# 生命健康产业园加速器一期3号楼屋面维修及配套工程

## 答疑澄清文件

招标编号：ZB-JS-2025-136

# 生命健康产业加速器一期 3 号楼屋面渗漏维修及配套施工方案

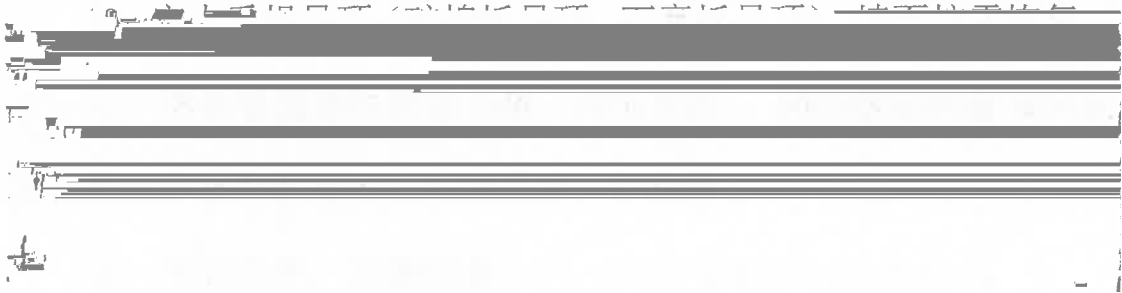
8、卷材长、短边搭接面，分段施工搭接面，均不小于 100mm，短边搭接相邻两边必须错开。

## 附件二：屋面防水层做法

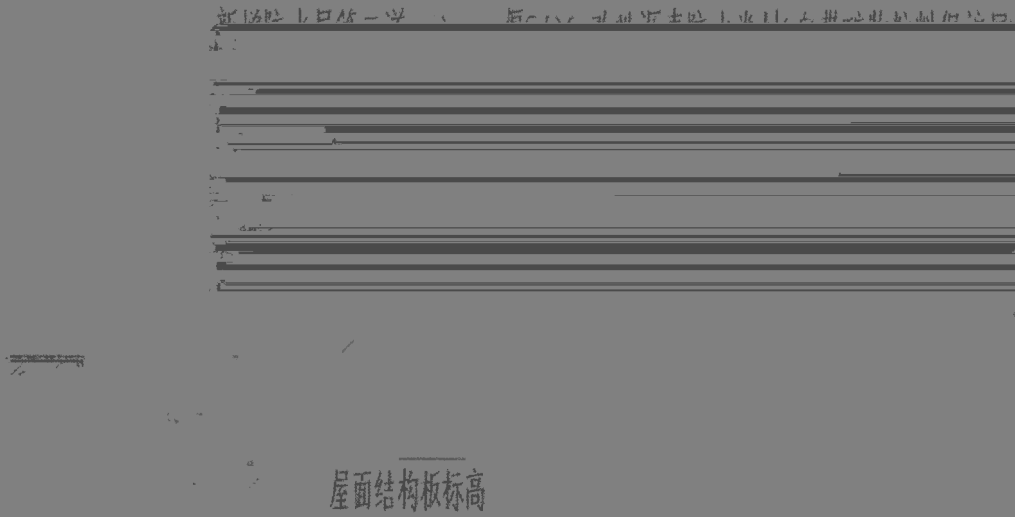
7、屋面防水施工：基层处理修复后进行大面积防水材料施工。

下层采用 1.5mm 厚非固化橡胶沥青防水涂料，上层采用 I 型（-20℃）3mm 厚 SBS 改性沥青防水卷材（带页岩片），女儿墙四周上翻不少于 300mm，顶部设置不锈钢压条，设备基础需做好卷材包封，详见附件二。（设备基础部分防水施工详见图纸大样）
